MINOLTA FREEDOM ZOOM 160 PANORAMA DATE

PARTS MODIFICATION LIST

主管部署 Divison	カメラサービス部 Camera Service Div.
施行年月日 Valid from	June 6, 2002

Parts List P. 2, 4

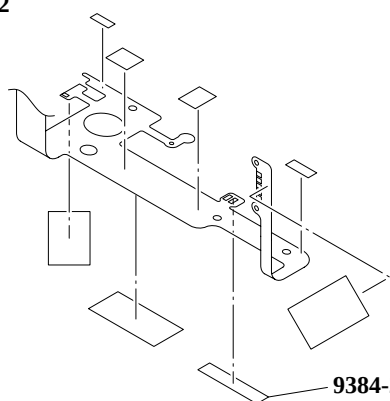
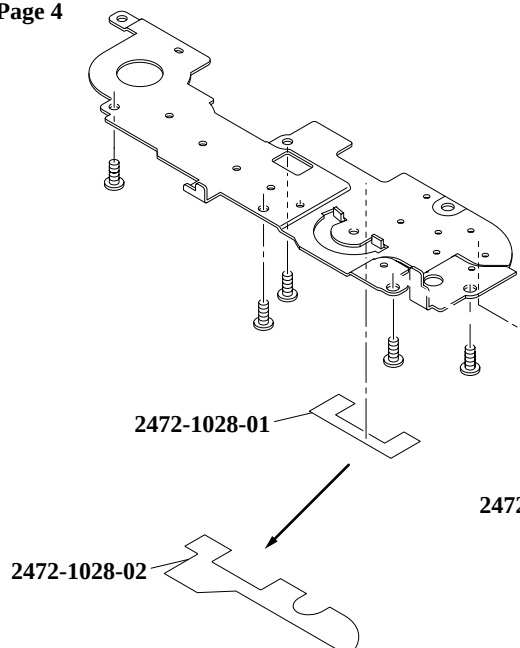
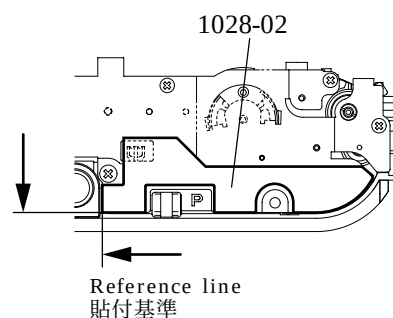
変更理由 REASON	防塵性向上			共通機種 COMMON MODEL	2472 Series 2473 Series	
	For better dustproof performance.					
Previous	9384-2290-50	→	—	←	Discontinued./廃止	New

9384-2290-50(3X15mm) → Discontinued./廃止

Previous	2472-1028-01	→	×	×	←	2472-1028-02	New
Previous	2472-1028-81	→	—	—	←	Discontinued./廃止	New

2472-1028-81
Discontinued./廃止

Parts List P. 2

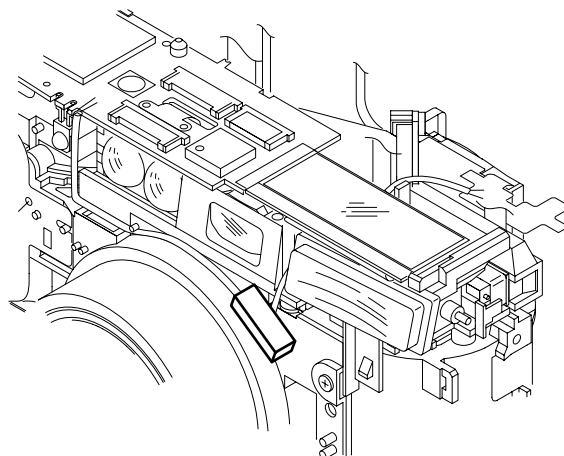
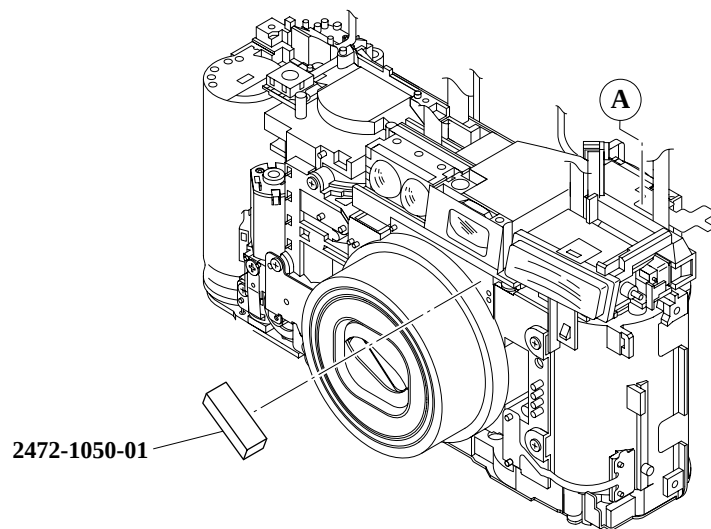
変更理由 REASON	遮光性向上			共通機種 COMMON MODEL	2472 Series		
	For better light shielding.				2473 Series		
Previous	-----	→	-	-	←	2472-1050-01	New

Parts List P. 2

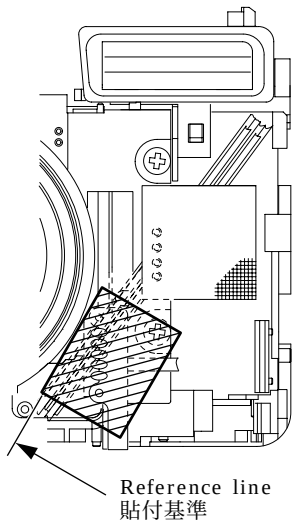
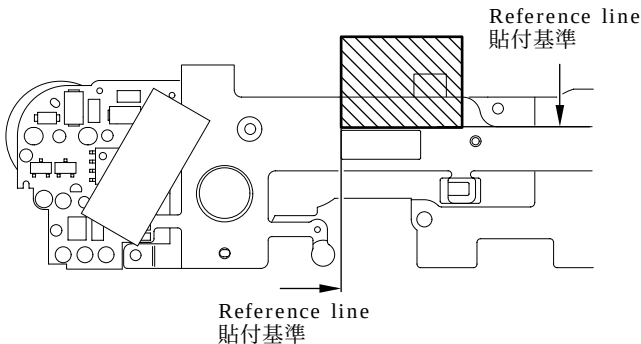
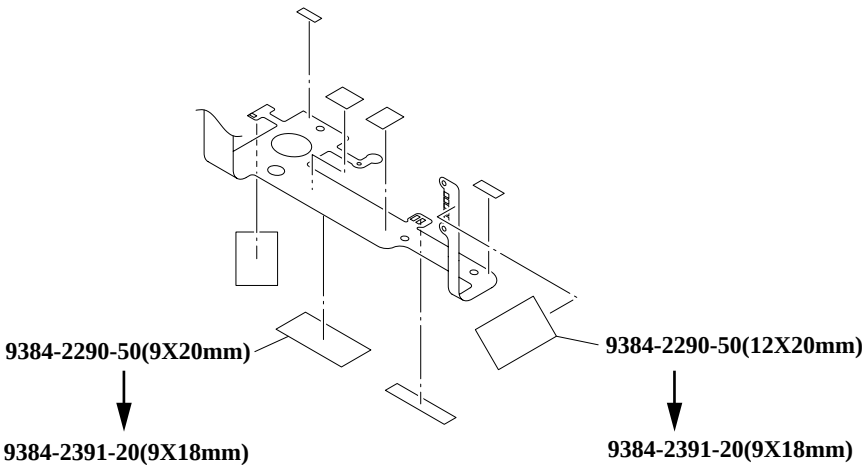
変更理由 REASON	遮光性能向上 For better light shielding.	共通機種 COMMON MODEL	2472 Series 2473 Series
Previous	9384-2290-50	→ ○ × ←	9384-2391-20 New

Parts List P. 2 2472-688,2473-33

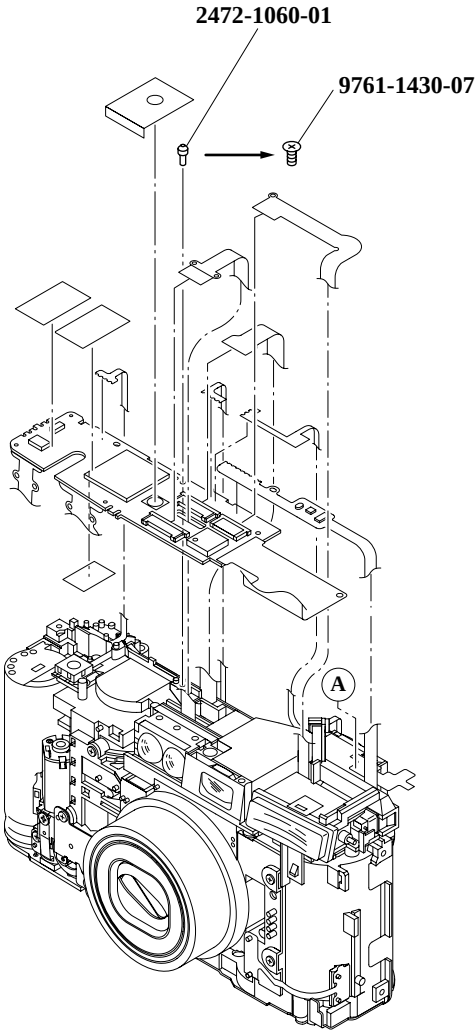
変更理由 REASON	コストダウン Cost reduction.		共通機種 COMMON MODEL	2472 Series 2473 Series	
	Previous	2472-1060-01	→ ○ ○ ←		
				9761-1430-07	New

Parts List P. 4

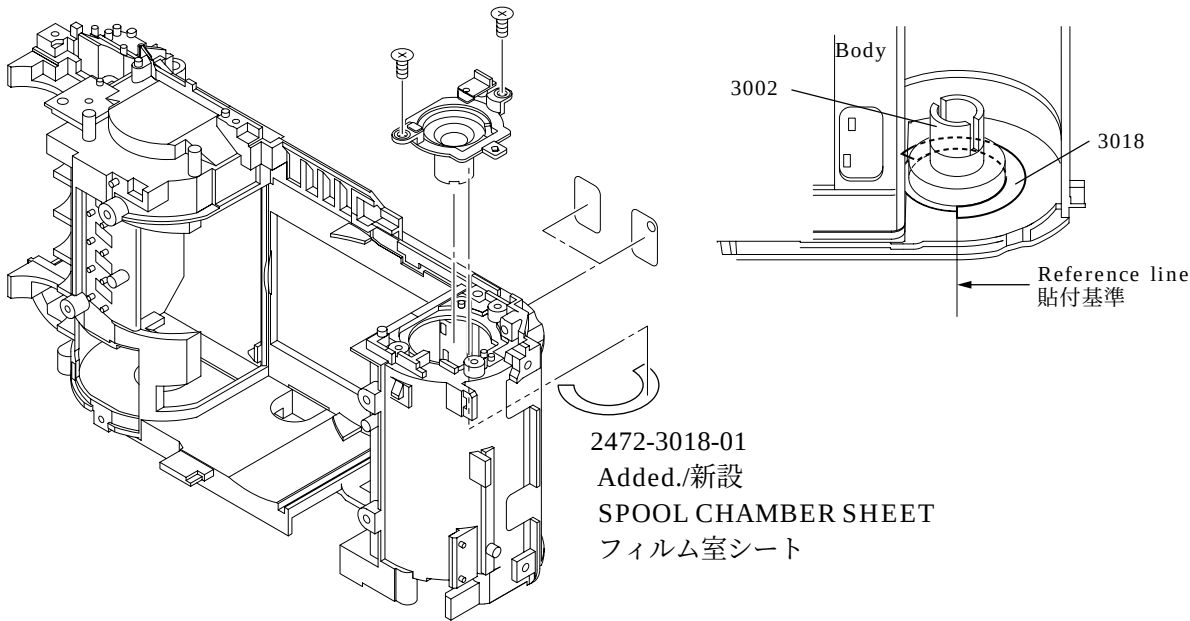
変更理由 REASON	フィルム給送安定化 To stabilize operation of film winding.	共通機種 COMMON MODEL	2472 Series 2473 Series
Previous	-----	→ - - ←	2472-3018-01 New

Other than #3018-01 (unsupplied part) is involved in the products.
・製品には、3018以外にAタイプまたはBタイプ(共にサービス非供給)が組込まれたものも有ります。
Unsupplied parts.

Parts List P. 4

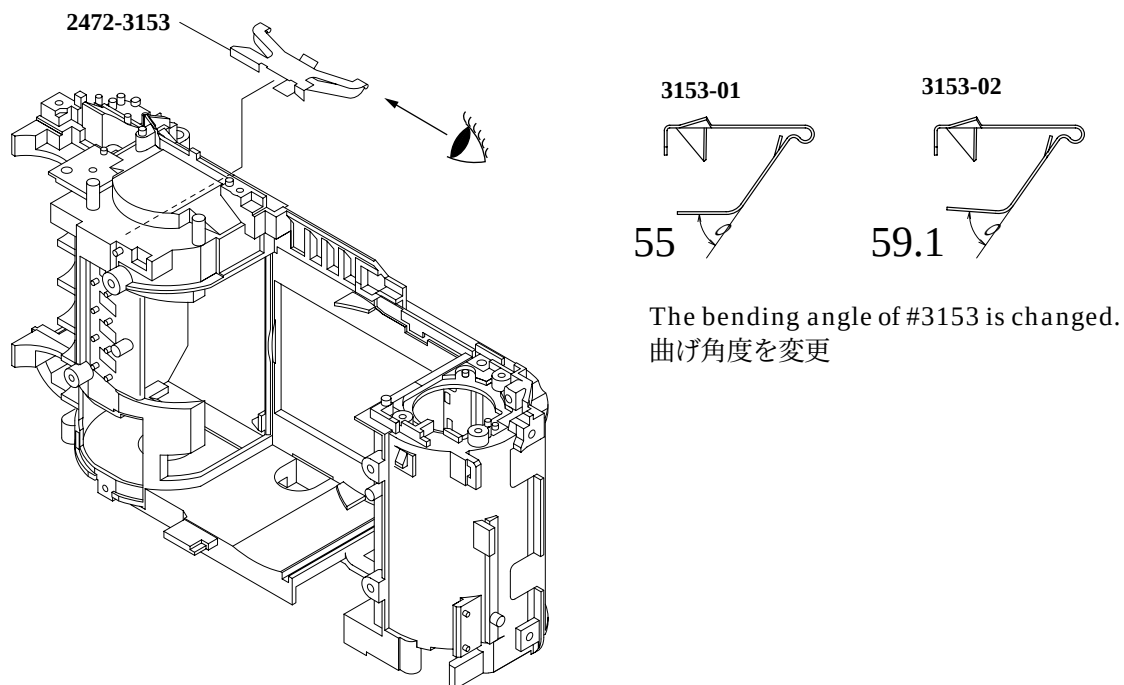
変更理由 REASON	パトローネ浮き軽減			共通機種 COMMON MODEL	2472 Series 2473 Series	
	To keep the film cartridge in the film chamber.					
Previous	2472-3153-01	→ ○	× ←	2472-3153-02	New

Parts List P. 2

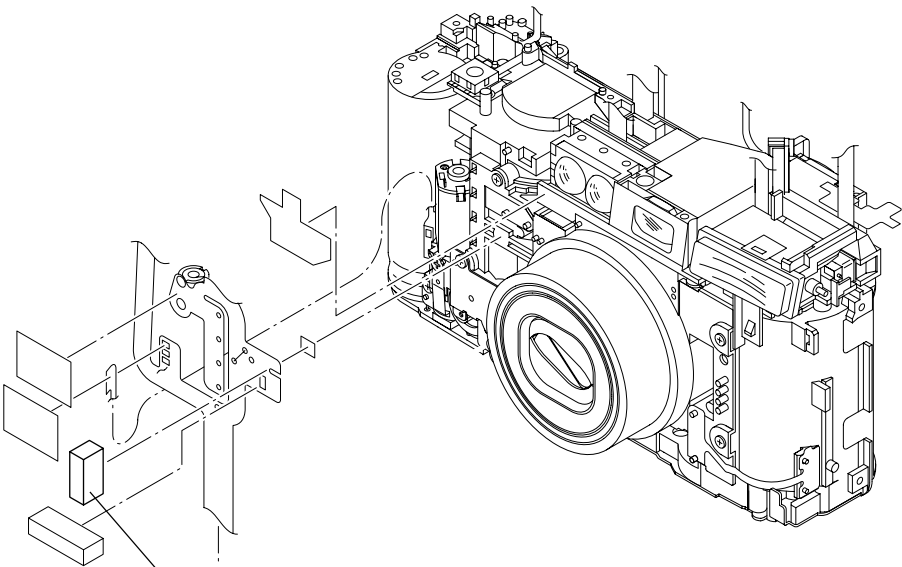
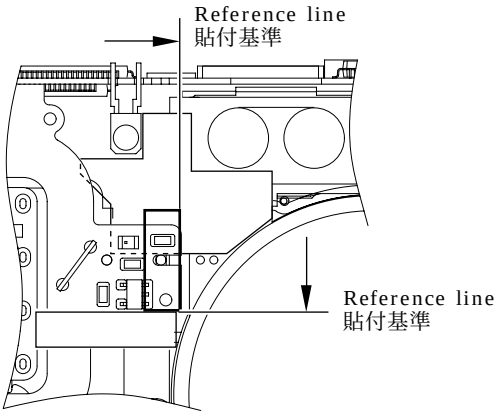
変更理由 REASON	遮光性能向上 For btter light shielding.	共通機種 COMMON MODEL	2472 Series 2473 Series
Previous	-----	→ - - ←	2472-1054-02 New

2472-1054-02
Added./新設
LIGHT SHIELD SPONGE
遮光スポンジ

Other than #1054-02 (unsupplied part) is involved in the products.
・製品には下記の部品(サービス非供給)が組込まれたものも有ります。

Parts List P. 6

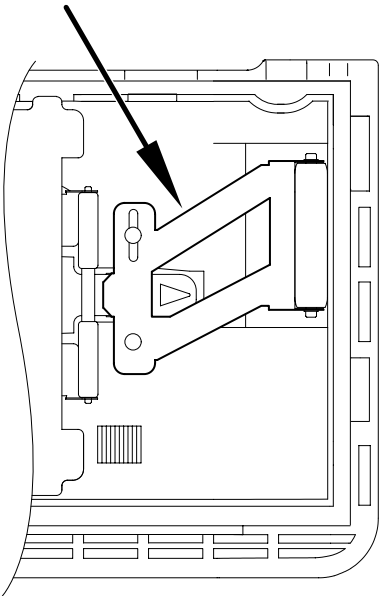
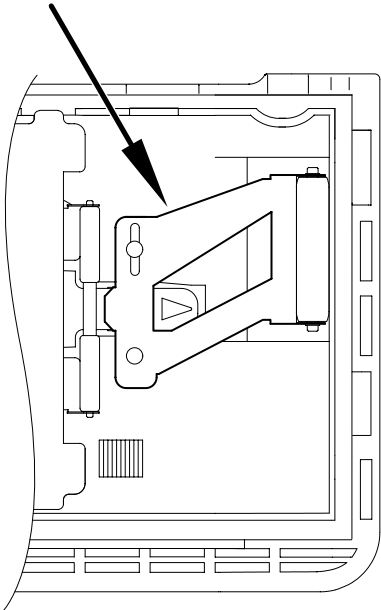
変更理由 REASON	イニシャルロード失敗の軽減			共通機種 COMMON MODEL	2472 Series 2473 Series	
	To prevent initial-loading failure					
Previous	2472-0110-01	→ ○	× ←	2472-0110-02	New

2472-0110-01

2472-0110-02

Parts List P. 1

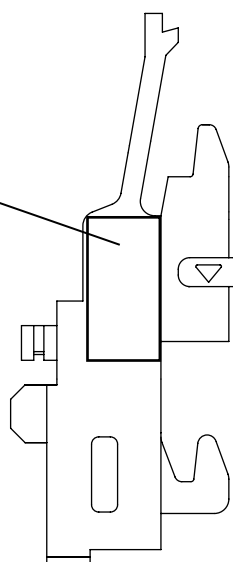
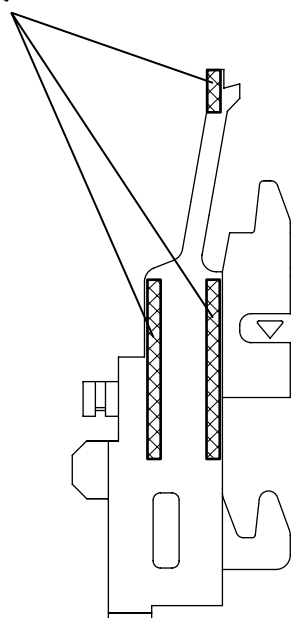
変更理由 REASON	生産都合			共通機種 COMMON MODEL	2472 Series 2473 Series
	For efficient production.				
Previous	2472-0111-01	→ ○	× ←	2472-0111-02	New
Previous	(2472-4515-01)	→ -	- ←	Discontinued./廃止	New

(2472-4515-01) → Discontinued./廃止

2472-0111-01 → 2472-0111-02

Padding
リブ増肉

Parts List P. 3

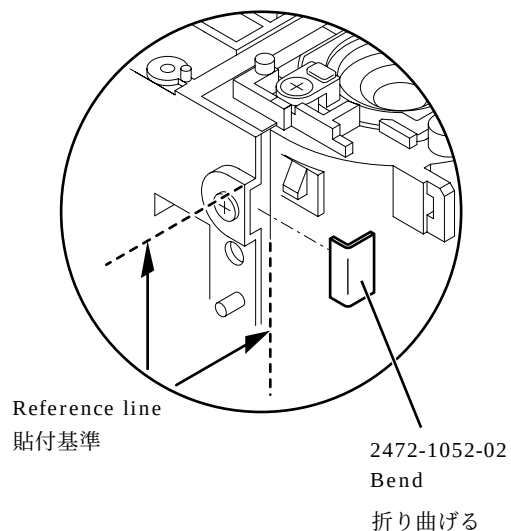
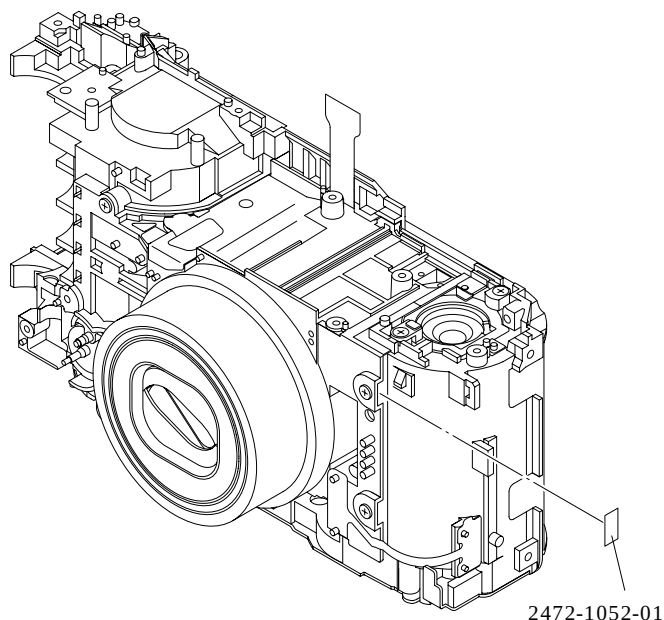
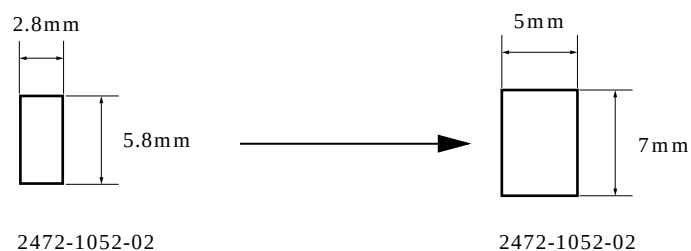
変更理由 REASON	生産都合	共通機種 COMMON MODEL	2472 Series 2473 Series
	For efficient production.		
Previous	2472-1052-01	→ ○ × ←	2472-1052-02
			New

Parts List P. 5

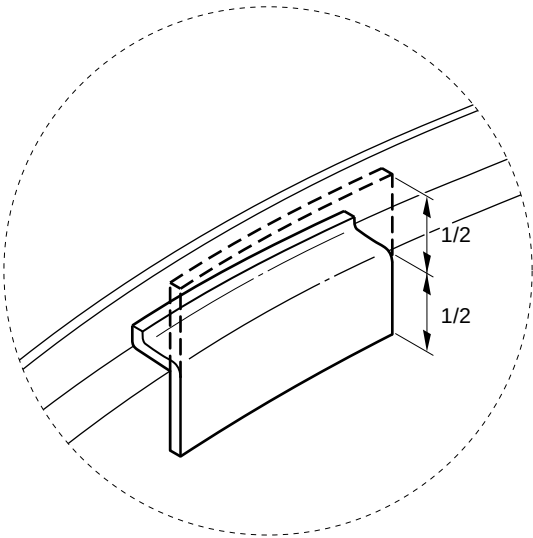
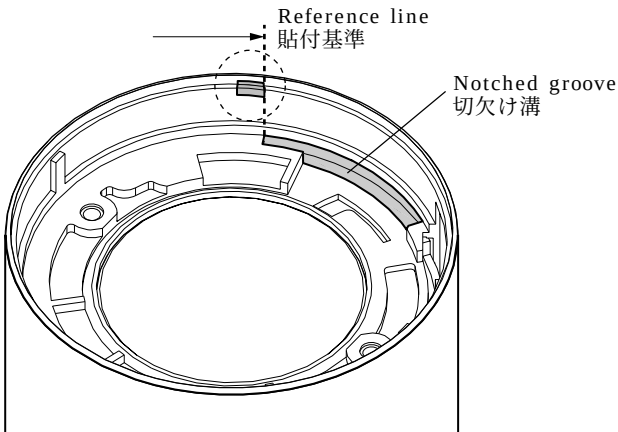
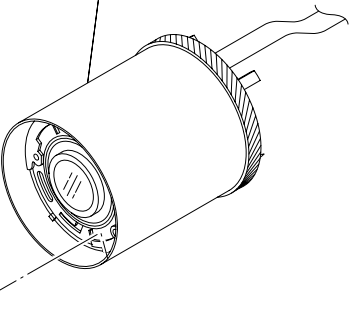
変更理由 REASON	バリア作動改善			共通機種 COMMON MODEL	2472 Series		
	To improve barrier operation.				2473 Series		
Previous	-----	→	—	—	←	9384-2190-60	New

9384-2190-60 (1.5x3mm)
Added./新設
DOUBLE FACED TAPE
両面テープ

Parts List P. 2

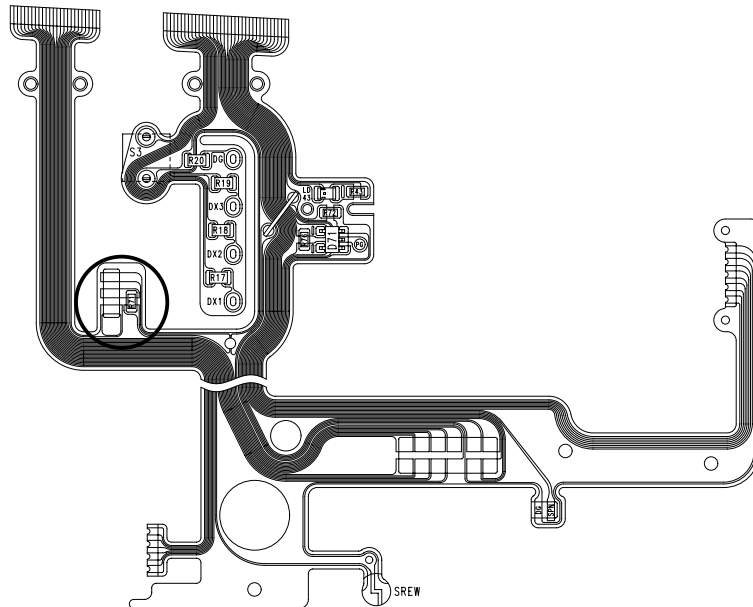
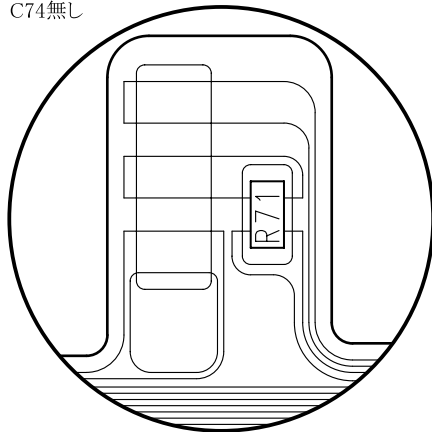
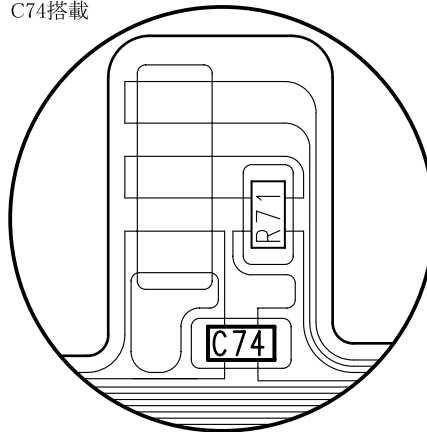
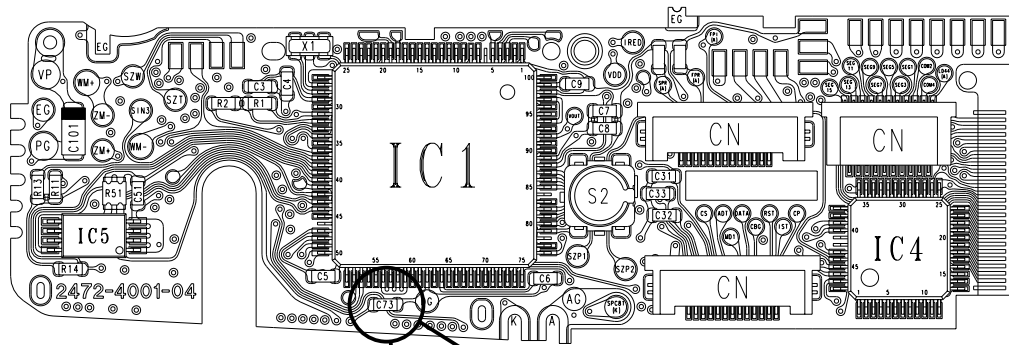
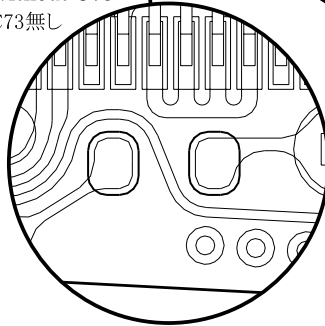
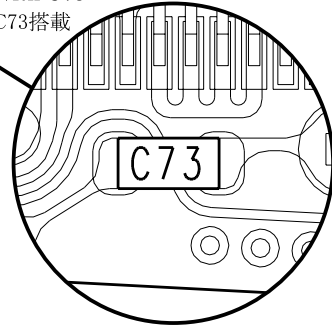
変更理由 REASON	生産都合 For efficient production.	共通機種 COMMON MODEL	2472 Series 2473 Series
Previous	2472-0430-01	→ -- -- ←	----- New

There are some different configurations of parts #0430 (with or without C73, C74, C75 and C110). However, they are interchangeable parts.

The newest configurations: C74 and C75 are installed. C73 and C110 are uninstalled.

Parts List P. 6

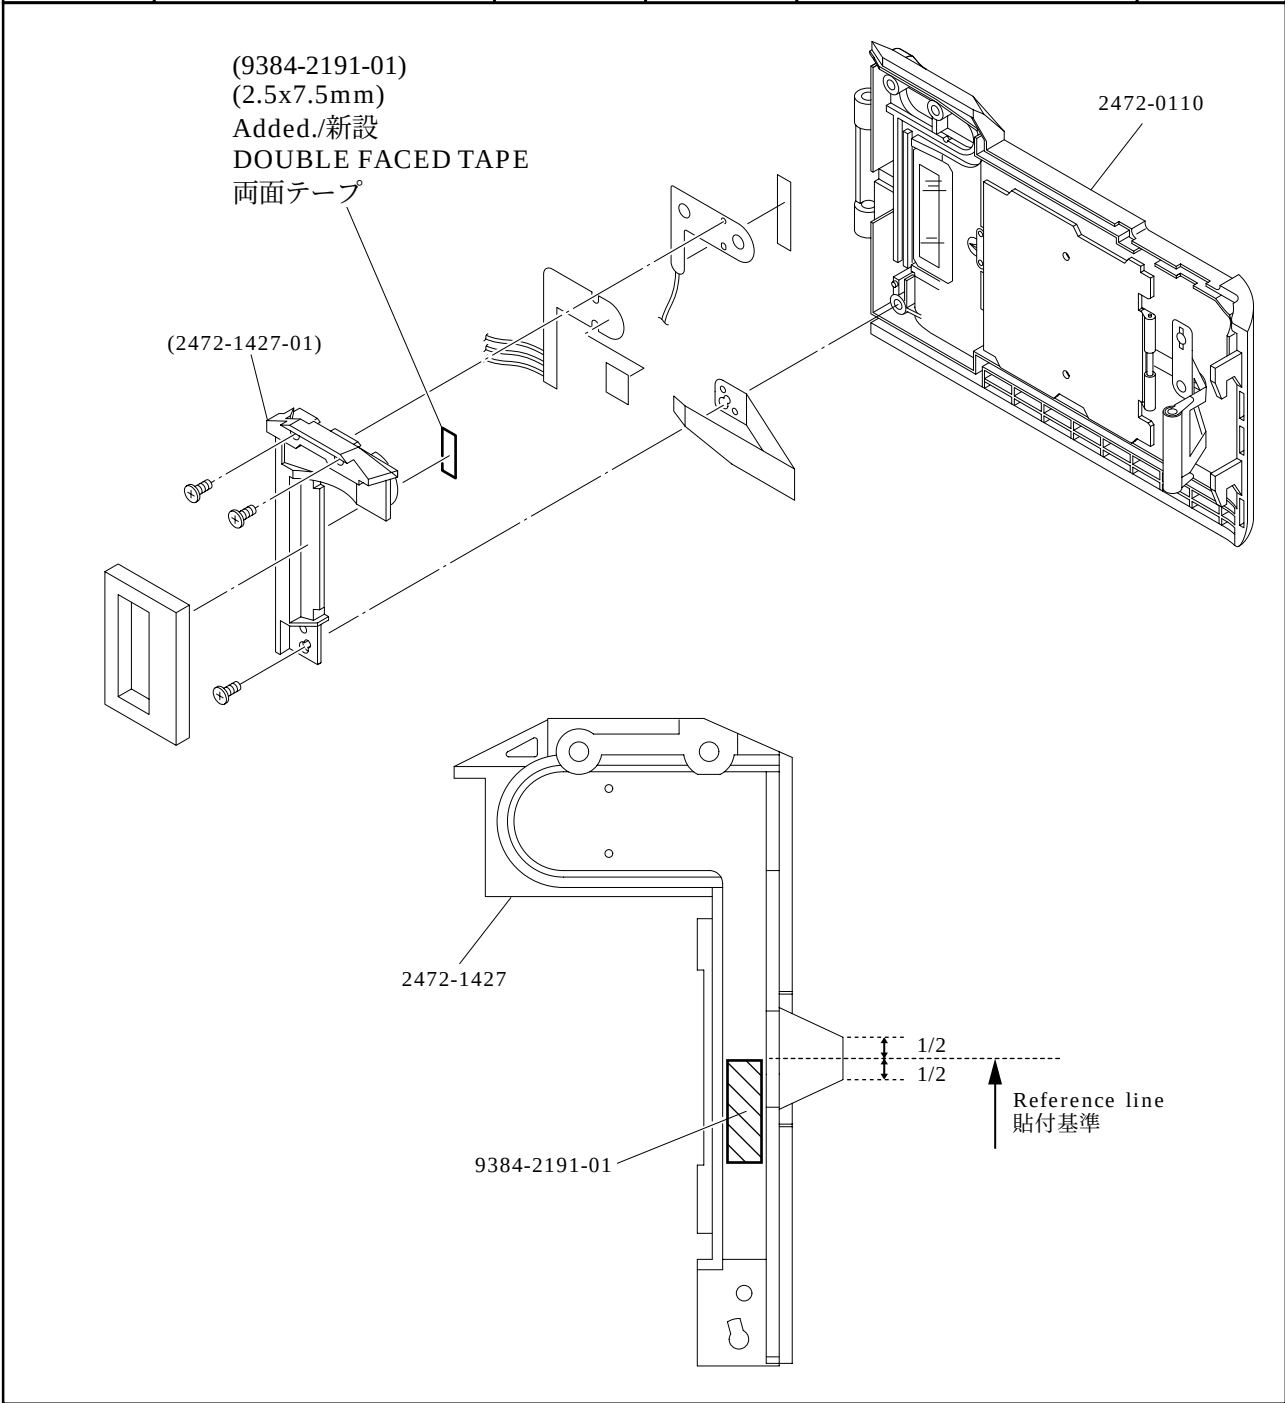
変更理由 REASON	フレキ浮きによるショート防止 To prevent short-circuit due to the floated flex.			共通機種 COMMON MODEL	2472 Series 2473 Series
Previous	-----	→ --	-- ←	(9384-2191-01)	New

Parts List P. 4

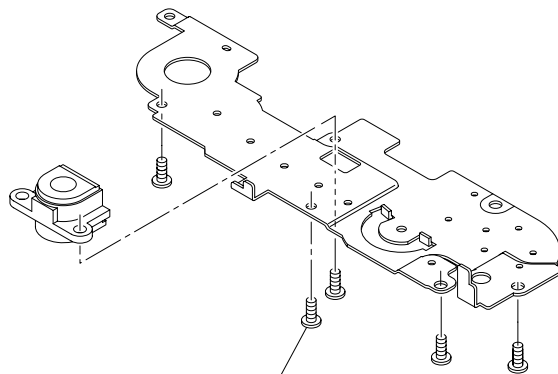
変更理由 REASON	コストダウン			共通機種 COMMON MODEL	2472 Series 2473 Series		
	Cost reduction.						
Previous	9747-1430-07	→	--	--	←	Discontinued./廃止	New

9747-1430-07 → Discontinued./廃止
